PLIEGO DE ACLARACIONES No. 01

Por medio del presente y en referencia al proceso de Licitación Pública Nacional No. **LPN-CRA-06-2015: Construcción de Sistema de Alcantarillado Sanitario y Tratamiento de Aguas Residuales, Ubicado en la Comunidad de Concordia, Municipio de Concepción del Norte, Departamento de Santa Bárbara, (Cód. 104903)**, desarrollado de forma descentralizada por la **Mancomunidad CRA** y financiado por el **Fondo Hondureño de Inversión Social (FHIS)**, adscrito al **Instituto de Desarrollo Comunitario, Agua y Saneamiento (IDECOAS)** a través del **Proyecto de Infraestructura Rural, Crédito 5289-HN**, en función a consultas planteadas por potenciales oferentes se emite la siguiente aclaración:

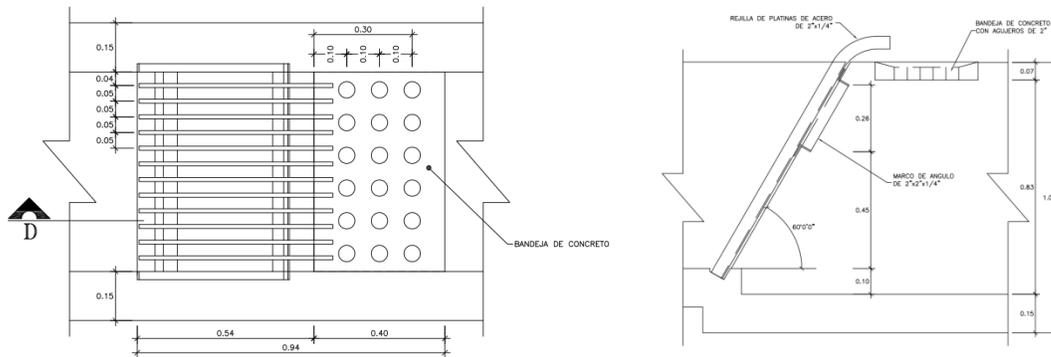
1. "Por medio de la presente solicito aclaración con respecto al proyecto de Alcantarillado Sanitario en Concepción del Norte en las actividades "F-Reactor anaeróbico" ítem "11-canal de reactor anaeróbico" actividad "D-Desarenador" ítems "13-pantalla difusora, 14-compuerta metálica, 15- medidor de caudal" de no encontrarse un plano detallado y las especificaciones".

Con respecto al ítem "Canal de Reactor Anaerobico" de la Actividad "Reactor Anaeróbico" favor remitirse al detalle "Reactor" ubicado en la Hoja No. AS-08 de los Planos proporcionados como Anexos.

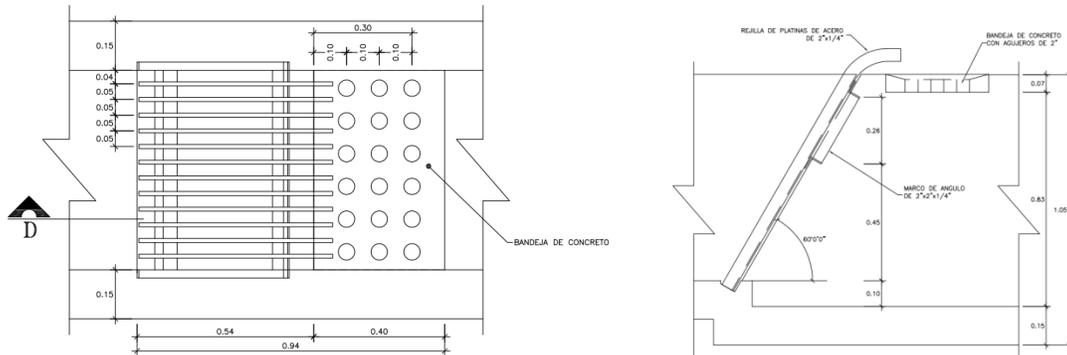
2. “En los planos no se refleja especificaciones (dimensiones) de la pantalla difusora. Favor proporcionar más detalles”

Con respecto al ítem “pantalla difusora” de la Actividad “Desarenador”, favor remitirse al detalle de “Desarenador” ubicado en la Hoja No. AS-07 de los Planos proporcionados como Anexos a los Pliegos de Condiciones. A continuación se brinda detalle amplificado correspondiente a la placa de escurrimiento.

Con respecto al ítem “pantalla difusora” de la Actividad “Desarenador”, favor remitirse al detalle de “Desarenador” ubicado en la Hoja No. AS-07 de los Planos proporcionados como Anexos a los Pliegos de Condiciones. A continuación se brinda detalle amplificado correspondiente a la placa de escurrimiento.
